AL MINISTERO DELL'AMBIENTE E DELLA TUTELA DEL TERRITORIO E DEL MARE
DIREZIONE GENERALE PER LE VALUTAZIONI AMBIENTALI

OGGETTO: Osservazioni alla richiesta di rinnovo di Autorizzazione Integrata Ambientale, decreto AIA prot. GAB/DEC/2006/144 del 16 maggio 2006, relativa alla Centrale Termoelettrica a Ciclo Combinato di Aprilia, localizzata nell'Area Industriale di Campo di Carne 04011 APRILIA (LT), presentata dalla Sorgenia Power S.p.A. (CF: 03925650966) con numero di protocollo "DVA - 2010 - 0027772" del 16/11/2010, e richiesta di partecipazione alla Conferenza dei Servizi.

**OSSERVAZIONI ALLA RICHIESTA DI RINNOVO DI AUTORIZZAZIONE INTEGRATA
AMBIENTALE PER LA CENTRALE TURBOGAS DI APRILIA**

Fig. 4 - Zonizzazione Acustica

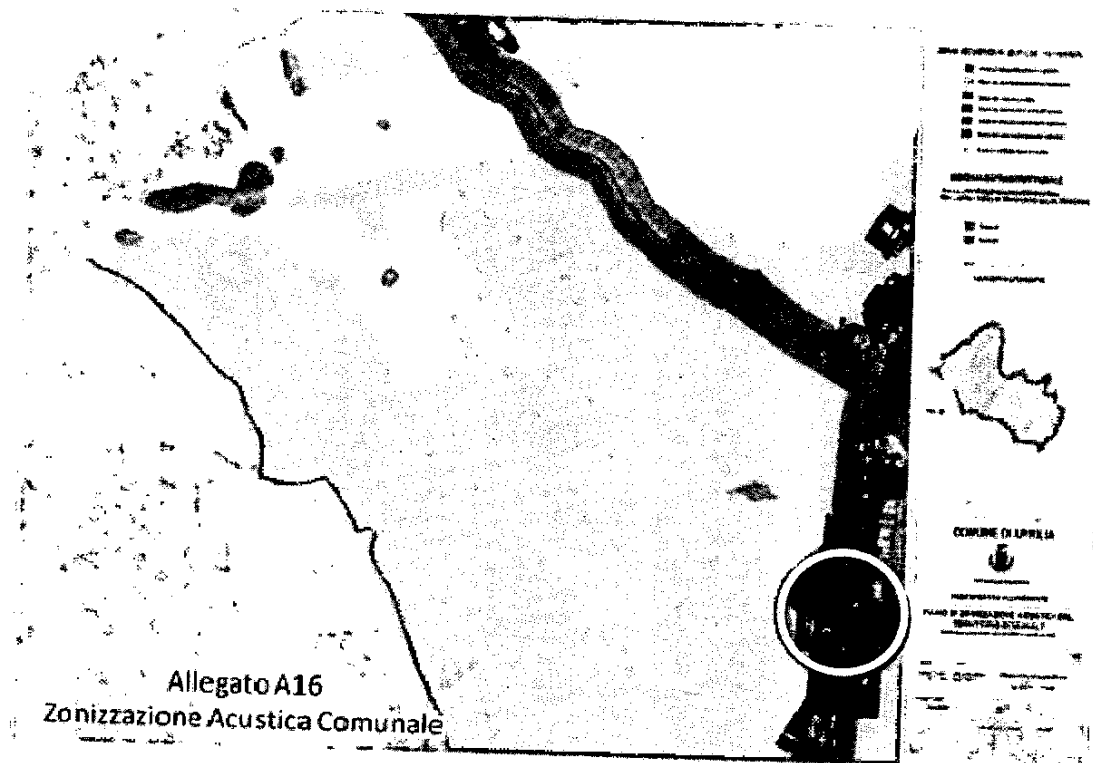
1. Dall'analisi sull'avanzamento planimetrico prima menzionato, della Centrale verso la SS 207 - Nettunense, il territorio circostante, sarà caratterizzato da un maggiore impatto sonoro, in una condizione territoriale già saturata e fuori dai limiti. Si osserva inoltre che, ponendo a confronto l'elaborato relativo la Zonizzazione acustica del Comune di Aprilia (fig.3) con l'elaborato relativo al PRG dello stesso (fig.4), si evidenzia

sulla classificazione del territorio comunale (articolo 1), in cui nella classe I sono descritte come aree particolarmente protette. Rientrano in questa classe le aree nelle quali la quiete rappresenta un elemento di base per la loro utilizzazione, quali: aree ospedaliere, scolastiche, aree destinate al riposo ed allo svago, aree residenziali rurali, aree di particolare interesse urbanistico, parchi pubblici, ecc.

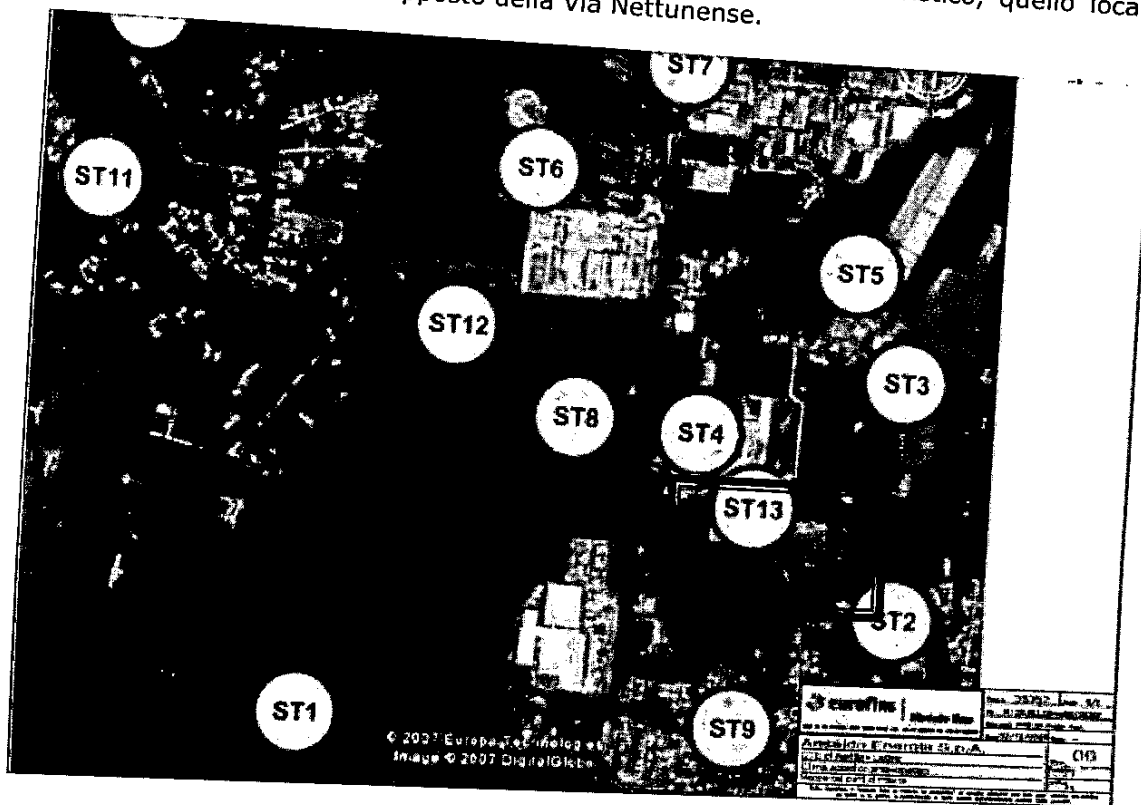
Da questa riflessione appare chiaro che la definizione di "Verde Pubblico Attrezzato", coincide nel linguaggio Urbanistico con la Previsione di un Parco Pubblico, ricadente nel Decreto regionale in una Zona I e non in zona IV. Come illustrato nella Tabella B, i parametri da rispettare relativamente ai valori limite di emissione, risulterebbero rispettivamente di:

- **Leq in dB in 45 (diurno)**
- **Leq in dB in 35 (notturno)**

In tal caso la Centrale non garantirebbe più la rispondenza ai limiti imposti.
